Oggetto: richiesta di pronuncia di incompatibilità ambientale relativa a variazione programma lavori nell'ambito della concessione di coltivazione "B.C8.LF": perforazione di nuovi pozzi di coltivazione e adeguamento degli impianti esistenti per l'ottimizzazione del recupero di idrocarburi dal giacimento offshore "Rospo Mare" - doc. n°: RSB-B-GEN-RB-10002 REV.0 - Osservazioni ex art. 24 comma 4 d. lgs. 3 aprile 2006 n.°152 e s.m.i.

Le presenti osservazioni riguardano la VARIAZIONE PROGRAMMA LAVORI NELL'AMBITO DELLA CONCESSIONE DI COLTIVAZIONE "B.C8.LF": PERFORAZIONE DI NUOVI POZZI DI COLTIVAZIONE E ADEGUAMENTO DEGLI IMPIANTI ESISTENTI PER L'OTTIMIZZAZIONE DEL RECUPERO DI IDROCARBURI DAL GIACIMENTO OFFSHORE "ROSPO MARE

CARATTERIZZAZIONE DELL'AMBIENTE MARINO CIRCOSTANTE LA PIATTAFORMA RSM-B

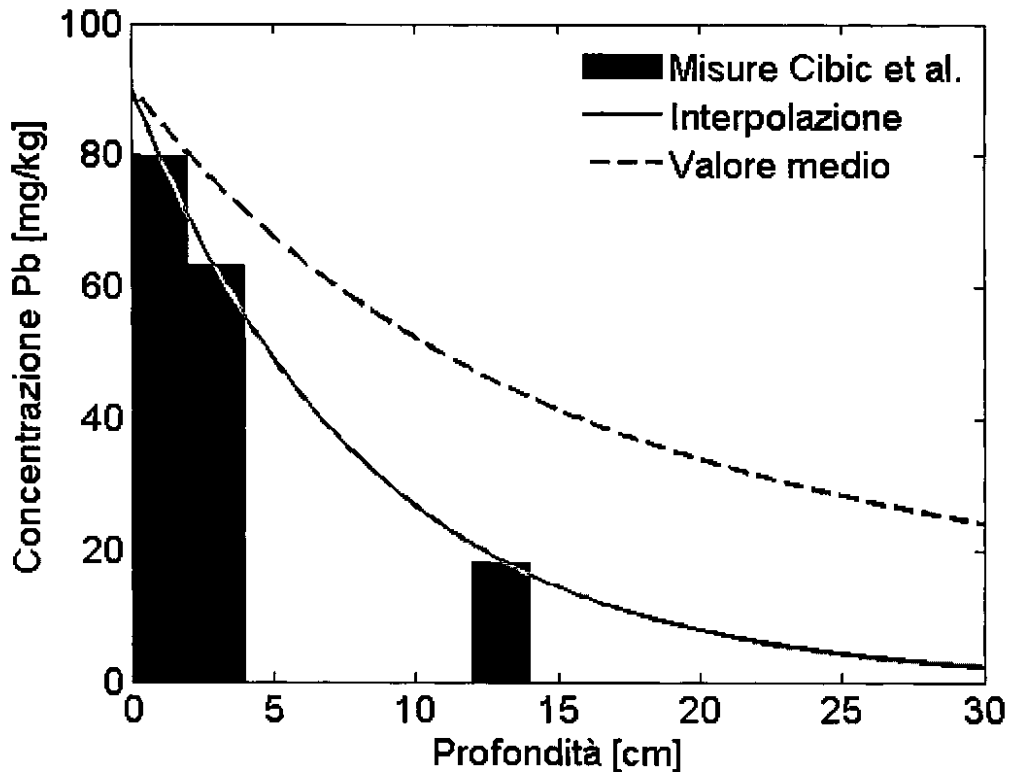
La procedura per il calcolo dei valori medi viene brevemente illustrata, a titolo esemplificativo, per il piombo (Pb) con l'ausilio della seguente figura.

In Figure 2 abbiamo riportato le concentrazioni misurate da Cibic et al. [4] del piombo per le fasce di profondità 0-2, 2-4 e 12-14 cm (barre blue). Da tali valori abbiamo ricavato una interpolazione (linea rossa) usando una funzione esponenziale del tipo

dove $x_1=0$ e' la coordinata della superficie del sedimento (interfaccia acqua/sedimento), e x_2 cambia a seconda dello spessore di sedimento prelevato. Il valore medio y_m in funzione di x_2 e' mostrato in figura (linea tratteggiata nera) e risulta evidente come decresca al crescere della profondità'. Risulta quindi evidente come prelevare un maggiore spessore di sedimento riesca meglio a nascondere gli eventuali eccessi di contaminazione presenti nella fascia 0-2 cm e di origine antropogenica.

Dalla curva sul valore medio y_m possiamo concludere che se gli autori del documento [4] avessero usato la omogeneizzazione del campione fino a 20 cm di profondità', la concentrazione media del piombo sarebbe stata pari a 33.8 mg/Kg, mentre a 30 cm avrebbero rilevato un valore medio pari a 24.1 mg/Kg. Tali valori medi sono in forte contrasto con il valore di superficie di 79.7 mg/Kg e avrebbero portato a sottovalutare di almeno un fattore 2 la reale concentrazione degli inquinanti in superficie. Soprattutto, non avendo potuto osservare una marcata diminuzione della concentrazione con la profondità' non si sarebbero potuti accorgere della origine antropogenica del metallo.
